NÁZEV VEŘEJNÉ ZAKÁZKY: **„Adaptační opatření na změnu klimatu, MŠ Pastelka v Praze 12“**

Vysvětlení zadávací dokumentace #1

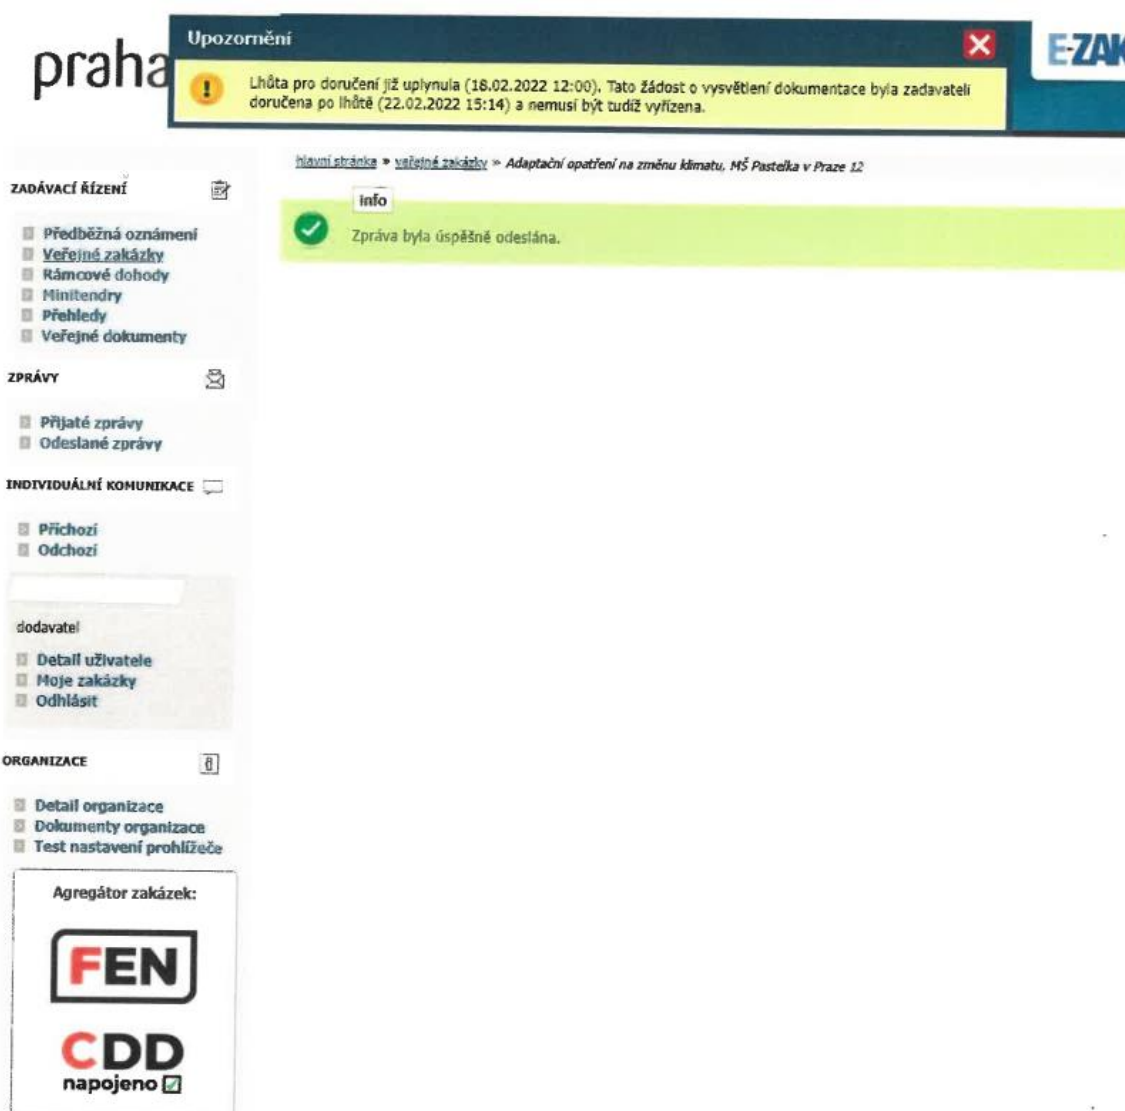
Položky 1,2,3,oddílu HSV /1 Zemní práce v listu rozpočtu s názvem So 01 obvodové stěny nejsou jednoznačně definovány a neumožňují kontrolu výpočtu ceny.

Prosíme o úplnou specifikaci plnění v oddílu zemních prací.

Výměra a specifikace zemních prací je definována dostatečně na listu SO 01 přílohy č. 5 zadávací dokumentace (viz níže).

1 - Zemní práce					0,00		
1	K	121101101	Sejmutí ornice, hloubení rýh, hutnění zásyp rýh včetně manipulace a likvidace přebytečné zeminy	m2	29,640		0,00
Okop objektu v zelené části							
14,82*2					29,640		
"zelená plocha, koncové sekce "							
Součet					29,640		
2	K	132201101	Odstranění povrchu tartanu a podkladních vrstev, hloubení rýhy š. do 60 cm, včetně zásypu, manipulace a likvidace zeminy i sutě, řezání zpevněných povrchů	m2	24,480		0,00
Okop objektu hřiště, včetně hřiště							
17,7*0,6*1							
"hřiště"					10,620		
(3,24+10,62)*1					13,860		
"větší hřiště"							
Součet					24,480		
3	K	132201201	Odstranění betonových povrchů, podkladních vrstev, hloubení zapažených rýh včetně hutněního zásypu rýh, manipulace a likvidace přebytečného výkopku a sutě, řezání zpevněných povrchů	m2	89,800		0,00
Okop objektu v chodnicích							
27,12*1					27,120		
"terasa mezi hřišti"							
18,84*2					37,680

"cesta, koncové sekce"							
25,0*1					25,000		
"plocha u střední sekce, sever"							
Součet					89,800
